AVIS IRSN N° 2021-00033 IND. 1

Objet : EDF - REP - Remplacement des turbines à combustion des sites de réacteurs de 1300 MWe (hors Paluel) - Retour d'expérience de l'expertise menée par l'IRSN sur le premier dossier de modification matérielle déposé par EDF depuis l'entrée en vigueur de la décision de l'ASN relatives aux modifications notables.

Figure 2 : principe de la modification de remplacement de la TAC par un GUS

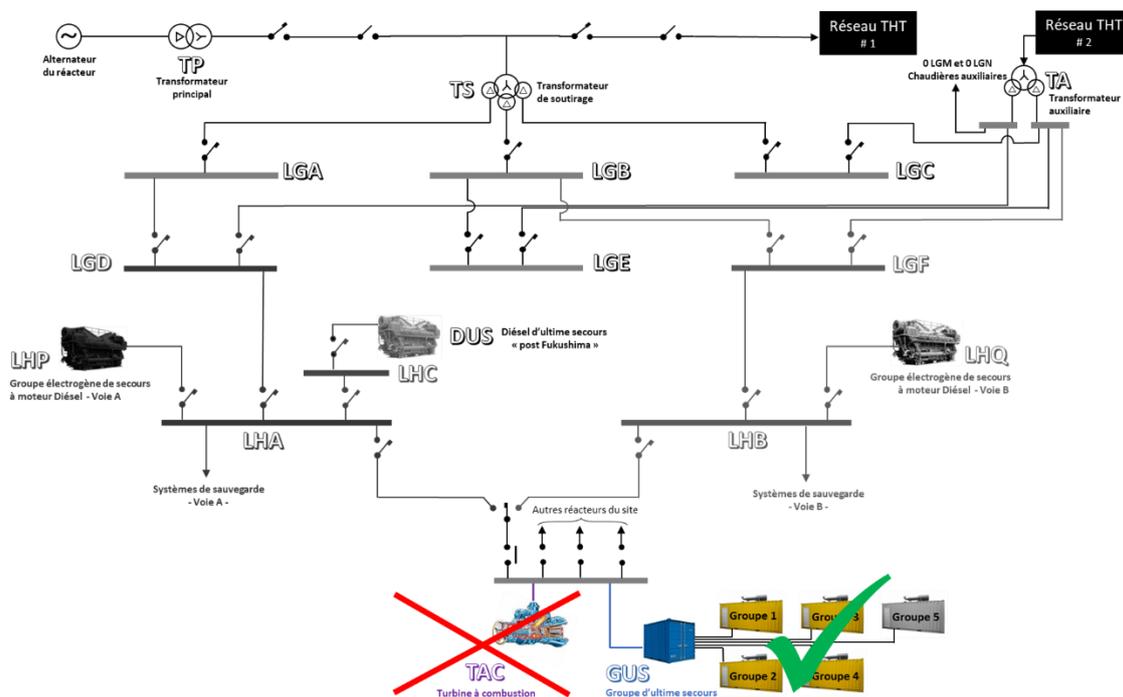
Dans un premier temps, EDF a indiqué que la mise en service du système de conditionnement thermique des modules n'était pas nécessaire lors du fonctionnement des GUS en considérant la température extérieure de dimensionnement applicable aux matériels du domaine « complémentaire » appelée T95⁶. Après questionnement de l'IRSN et reprise des calculs, EDF a indiqué que le fonctionnement de ce système est finalement nécessaire en considérant la T95 pour maintenir une température dans le conteneur compatible avec la température de fonctionnement du GUS. En conséquence, au cours de l'expertise, EDF a défini un classement de sûreté pour les matériels constituant le système de conditionnement thermique des conteneurs du GUS et les a intégrés au programme d'essais périodique du système LHT⁷ prévu au titre du chapitre IX des RGE⁸.

De plus, la valeur numérique de la T95 utilisée par EDF dans ses calculs a révélé certaines incohérences. Dans un premier temps, EDF a indiqué avoir considéré une température T95 de 29 °C enveloppe de tous les réacteurs du palier de 1300 MWe. Or dans un document fourni par EDF dans le cadre d'une autre expertise récente de l'IRSN, EDF indique que la température T95 de la centrale de Saint-Alban est de 33,1 °C. Après questionnement de l'IRSN à ce sujet, EDF a finalement indiqué que la T95 utilisée pour le dimensionnement de la présente modification matérielle était bien 33,1 °C, la valeur de 29° C étant une valeur utilisée dans un cadre spécifique non lié à la modification matérielle de substitution des TAC par les GUS.

En outre, les éléments transmis par EDF à la demande de l'IRSN pour vérifier la puissance que le GUS peut réellement fournir ne correspondaient pas à un fonctionnement à puissance continue, qui est pourtant celui prévu par EDF pour les moteurs des GUS, et ne permettaient donc pas de justifier la puissance affichée par EDF. En réponse au questionnement de l'IRSN à ce sujet, EDF a renvoyé un nouveau document apportant des précisions sur la puissance pouvant être développée lors d'un fonctionnement à puissance continue. Ces nouvelles valeurs ont permis de justifier que les GUS pouvaient effectivement délivrer la puissance électrique affichée par EDF dans son dossier de modification matérielle jusqu'à une température de 50 °C dans les modules de puissance.

En effet, EDF a indiqué, dans un premier courrier adressé à l'IRSN, que la température maximale admissible par les matériels auxiliaires situés dans les modules de puissance est de 50 °C. Cette température correspond à la température maximale pour laquelle le constructeur garantit que le moteur Diesel choisi peut délivrer sa puissance nominale. Puis, dans un second courrier adressé à l'IRSN, EDF indique, sans justification technique

particulière, que la température maximale admissible au sein des modules de puissance est finalement de 55 °C et que cette température n'a pas d'influence sur la puissance pouvant être développée par les moteurs.

Pour l'IRSN, admettre une température ambiante supérieure aux préconisations du constructeur est susceptible d'affecter la performance des groupes électrogènes constituant le GUS. À ce titre, cela devrait faire l'objet d'une justification. Ce point est actuellement en cours d'expertise dans le cadre de l'avis de l'IRSN relatif à l'impact sur la sûreté lors de l'exploitation de cette modification matérielle.

Enfin, EDF indique dans le dossier déposé qu'un emplacement pour un cinquième module est prévu « *permettant ainsi d'assurer une marge de puissance supplémentaire pour l'avenir* ». En cours d'expertise, EDF a indiqué que ce cinquième emplacement serait en réalité utilisé pour installer temporairement un module de puissance supplémentaire afin de réaliser la maintenance d'un autre module, et qu'il ne prévoit pas, à ce jour, d'utiliser cet emplacement pour un cinquième module à demeure.
